ニッサン・モータースポーツ・インターナショナル(株)による緩衝装置
(コイルばね及びショックアブソーバ)の自主改善の実施について

改善箇所説明図

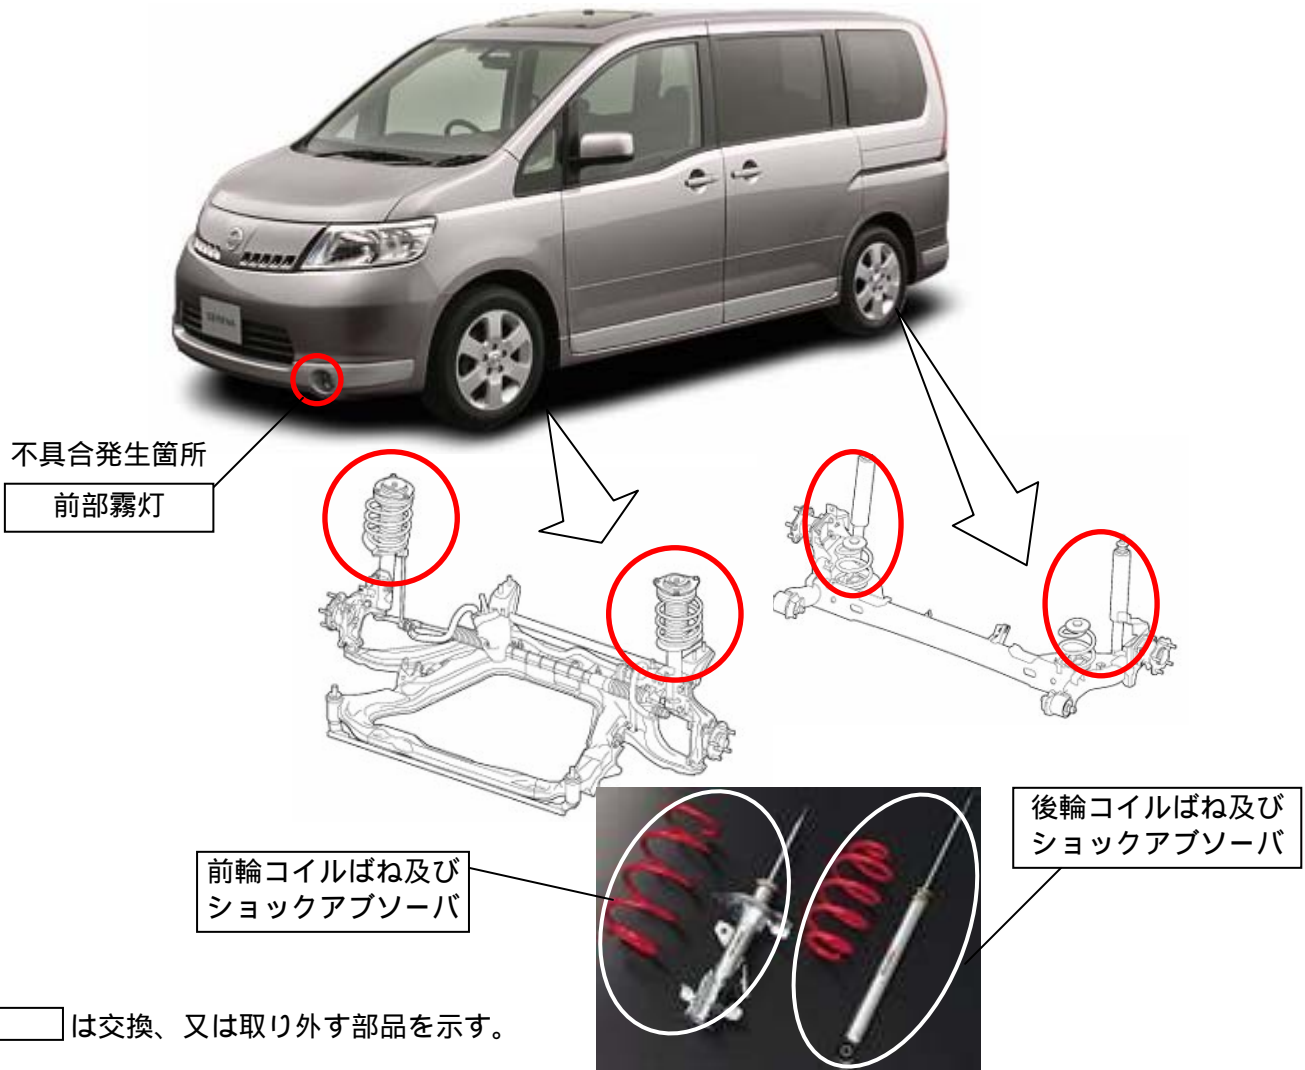
後付け部品として販売したコイルばね及びショックアブソーバを平成18年1月1日以降に製作された車両に取り付けた場合、一部の車両において前部霧灯下縁高さが保安基準に抵触する場合がある。

対象となる車両について、当該コイルばね及びショックアブソーバを取り外し、標準の部品に交換する。又は、前部霧灯を取り外す。
